Voorstel voor Besluitvorming Mandaat AAA18

Besluitnummer
PZH-2020-741140284 DOS-2018-0004615

Onderwerp
extra uitvoeringswerkzaamheden oeververvangings T4 Oude Rijn

CONTRACTWIJZIGING		VTW-0038-OG
Project	Oeververvanging T4	Initiatiefnemer: OG
Contractnummer	DOS-2018-0004615	
Omschrijving	Calamiteit en herstelwerkzaamheden art.5.1-2e	
Projectnummer	219005	
Documentnummer	VTW038A	
Datum	2020-05-20	Versie: A
Afwijking	-	Opsteller: art.5.1-2e

Vanuit tekening 219005_TEK2.04.00A Overzicht bestaande situatie art.5.1-2e - Cluster 2 zouden wij de volgende opbouw verwachten:

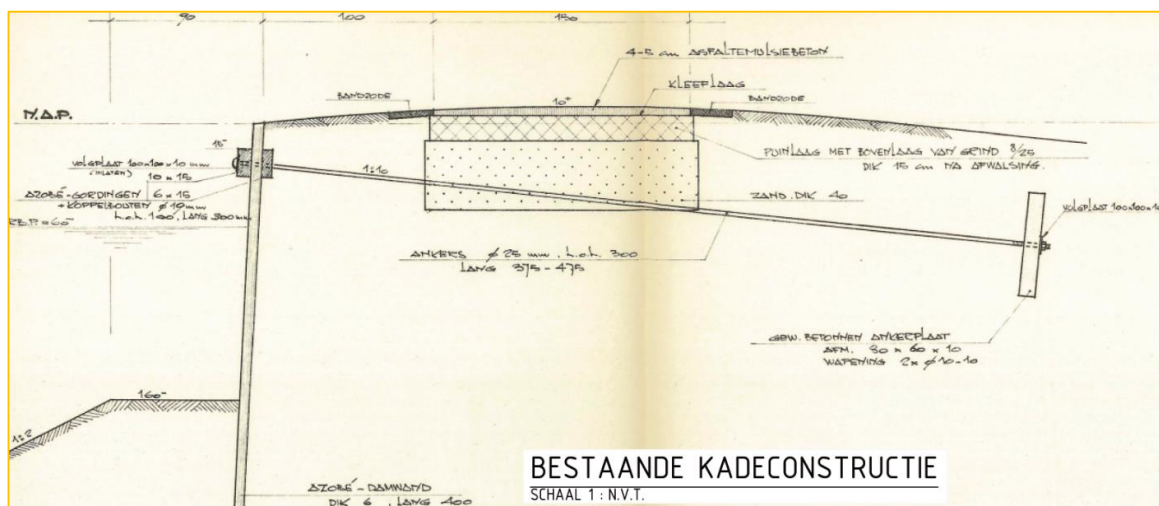
- Geen vastigheid in de ondergrond achter de oever. Achter de oeverconstructie een opbouw van fundering bestaande uit metselstenen en mogelijk andere reststoffen in plaats van puinlaag met bovenlaag:

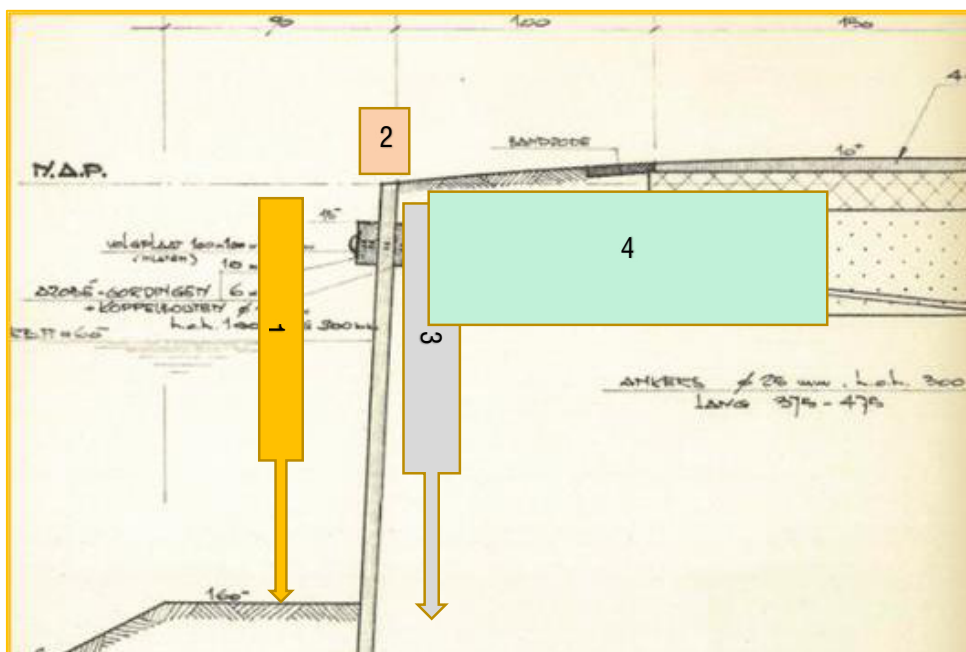
De volgende issues kunnen oorzaak zijn van de ongewenste gebeurtenis:

- 1) Waterbodemdiepte
 - Bij grotere diepte instabieler, constructie komt dan naar voren
- 2) Loskoppelen gording
 - Bestaande constructie verliest hierdoor zijn sterkte en komt naar voren
- 3) Objecten in de ondergrond
 - Nieuwe constructie stuit op bestaand scherm waardoor teveel weerstand
- 4) Achterliggende fundering (grondpakket/ fundering) vormt geen pakket
 - Oever heeft geen vastigheid en bezwijkt
